**Avis délibéré de la mission régionale
d'autorité environnementale
Hauts-de-France
sur le projet de création d'une centrale photovoltaïque
sur la commune de Rousies (59)
Étude d'impact de septembre 2025**

n°MRAe 006278/AP

AVIS DÉLIBÉRÉ n° 006278/AP adopté lors de la séance du 25 novembre 2025 par
la mission régionale d'autorité environnementale Hauts-de-France

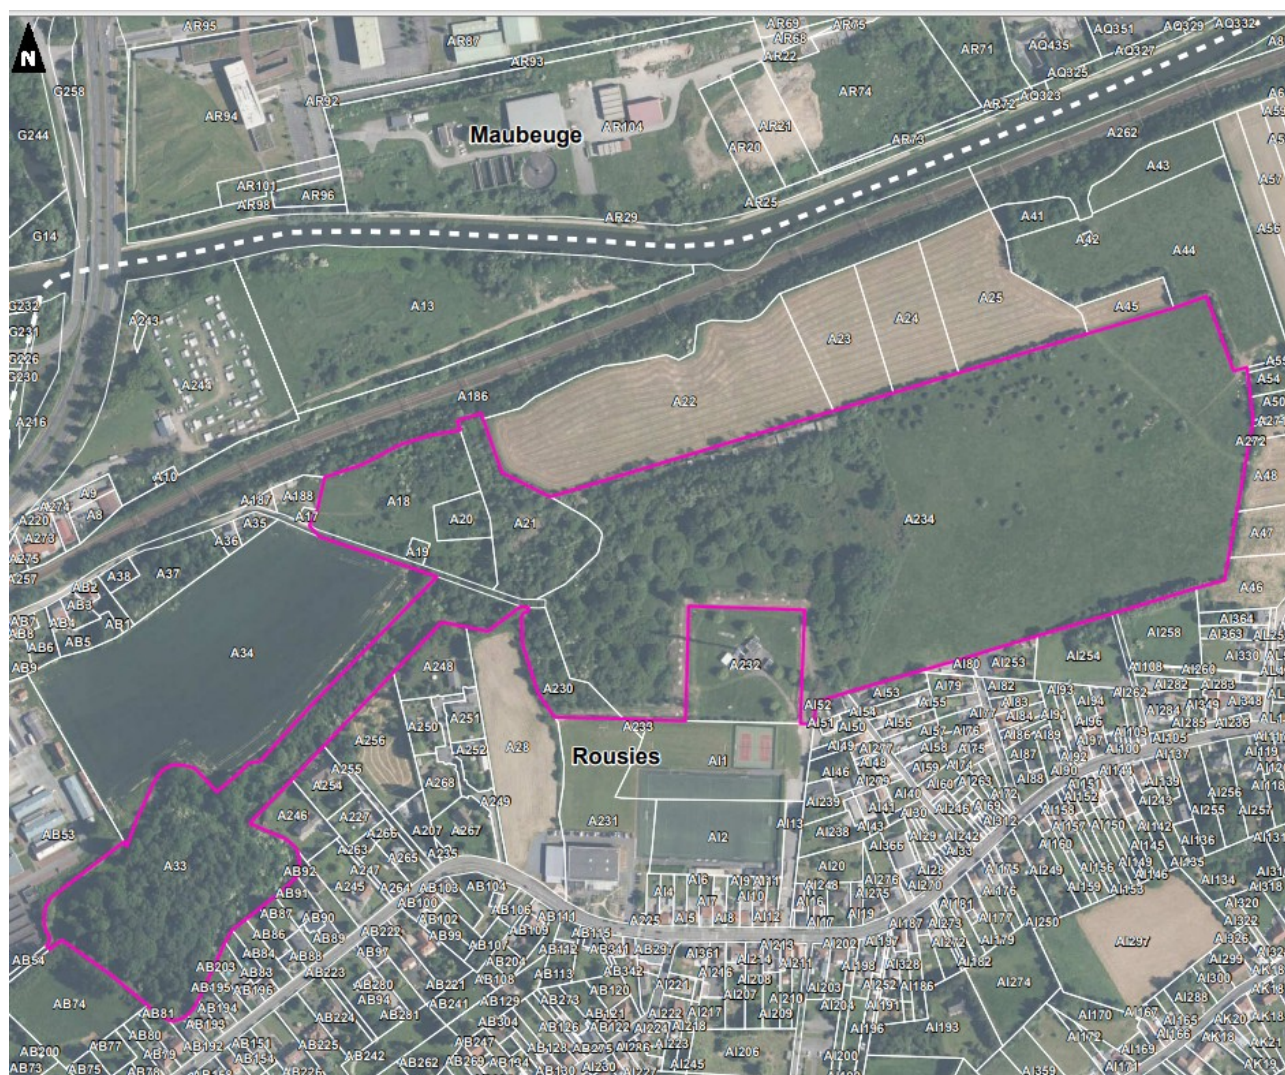
Cette étude est présentée en page 445 de l'étude d'impact, annexe n°3a, intitulé « Diagnostic de pollution pyrotechnique préalable » réalisée par SARPI REMEDIATION FRANCE. Une carte en page 119 de l'étude d'impact présente les résultats du diagnostic. Les enjeux sont qualifiés de forts compte tenu de la nature et de la durée des travaux envisagés.

En page 214 de l'étude d'impact est présentée une mesure de réduction des impacts (MP-R3): « étude pyrotechnique approfondie (Étude Détaillée des Risques, curages, mises à jour des cibles) » La dépollution pyrotechnique aura lieu aux emprises des aménagements à réaliser (pieux, pistes et postes techniques). Une Évaluation de Risques de découverte de Restes Explosifs de Guerre sera conduite ainsi qu'une Étude Détaillée des Risques.

Plan de masse, source résumé non technique page 25

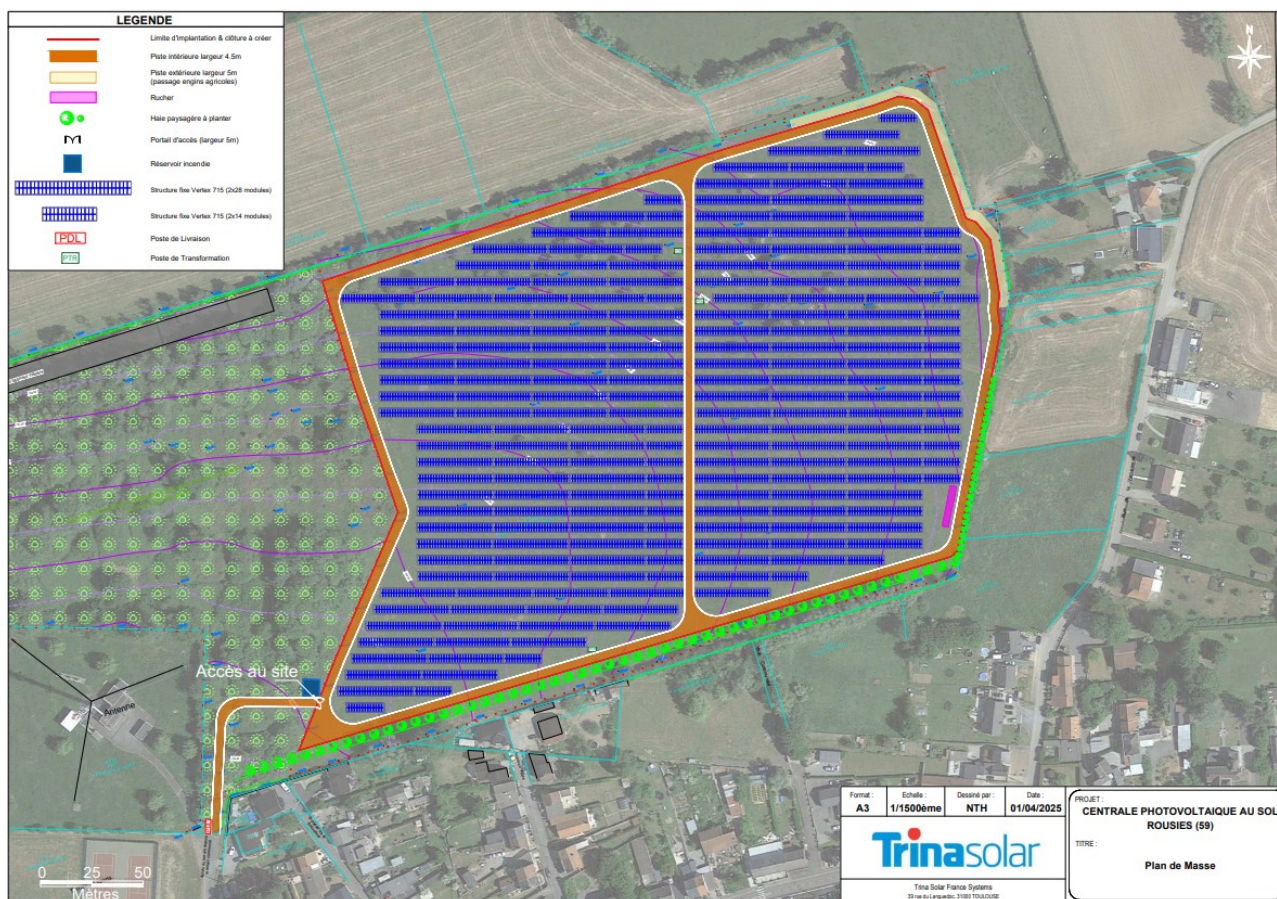
Le projet consiste à implanter 10 668 modules photovoltaïques sur une surface d'environ 39 000 m². Chaque module a une largeur de 1,303 mètre et une longueur de 2,384 mètres. Les rangées de tables seront espacées de huit mètres. La hauteur maximale du bord supérieur des tables sera de 3,25 mètres et la hauteur minimale du bord inférieur sera de 1,1 mètre. Les structures porteuses des panneaux photovoltaïques sont fixes, en « tables inclinées », avec une inclinaison de 25° par rapport à l'horizontale.

Le projet comprend également la création de trois postes de transformation et d'un poste de livraison, d'une clôture grillagée de deux mètres de hauteur avec la mise en place de passes pour la petite faune (résumé non technique page 6).
